改善箇所説明図

中型バスにおいて、すれ違い用前照灯の照射光のカットオフ(照射方向を調節する際に用いる光の明暗の区切線)の初期傾斜指定値を表示したラベルを貼付しなかったため、道路運送車両法の保安基準に適合しない。

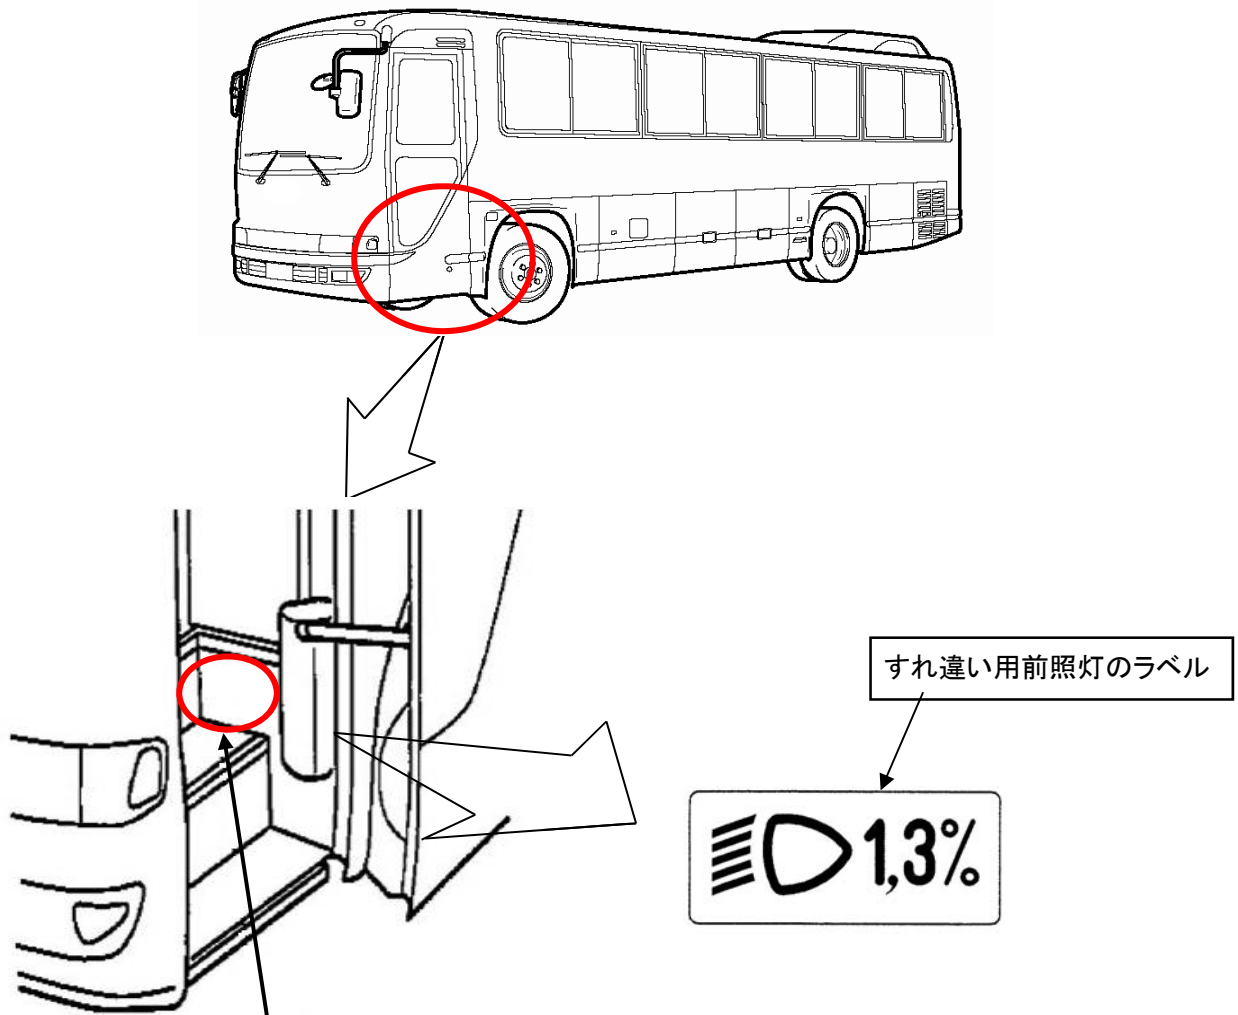
基準不適合発生箇所

全車両、シリアルナンバープレート右下に当該ラベルを貼付する。

識別： ネームプレートに白色ペイントを塗布する。
